ATTO DIRIGENZIALE

N. 26 del 24.02.2023
del Registro delle Determinazioni

OGGETTO: Comune di UGENTO. PARERE DI COMPATIBILITÀ PAESAGGISTICA ex art. 96.1.d delle NTA del PPTR - "Variante al piano di lottizzazione del comparto 16 per adeguamento alle prescrizioni del C.U.R. ed allo stato di fatto." Proponente: sig. omissis.

Figura 3 - Allegato alla relazione n°5403 dell'8/9/82 del settore urbanistico

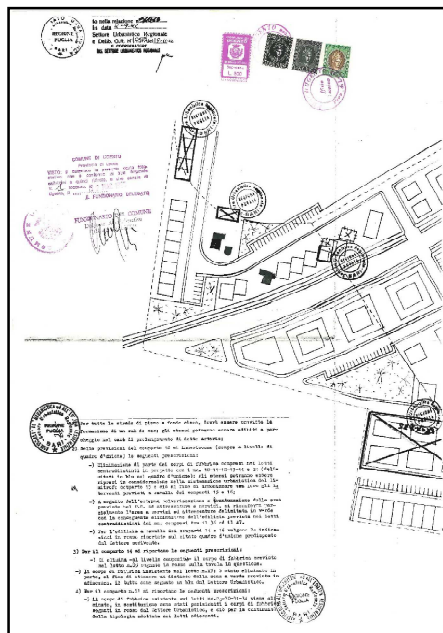
Nell'approvare il piano di lottizzazione del comparto 16 con la delibera su menzionata, il settore urbanistico, subordinava l'approvazione definitiva del piano a quanto segue:

- *nel del comparto 16 si inseriscono (sempre a livello di quadro d'unione) le seguenti prescrizioni:*
 - *L'eliminazione di parte dei corpi di fabbrica compresi nei lotti contraddistinti in progetto con i nn. 10-11-12-13-14 e 24 (delimitati in blu nel quadro d'unione); gli stessi potranno essere ripresi in considerazione della sistemazione urbanistica del limitrofo comparto 15 e ciò al fine di armonizzare tra loro gli interventi previsti a cavallo dei comparti 15 e 16;*

- *A seguito dell'estrema polverizzazione e frantumazione delle aree previste nel P. Q. ad attrezzature e servizi, si riconferma parzialmente l'area a servizi ed attrezzature delimitata in verde con la conseguente eliminazione dell'edilizia prevista nei lotti contraddistinti dai nn. Compresi tra il 36 ed il 47;*

- *per l'edilizia a cavallo dei comparti 14 e 16 valgono le indicazioni in rosso riportate sul citato quadro d'unione predisposto dal settore scrivente.*.....
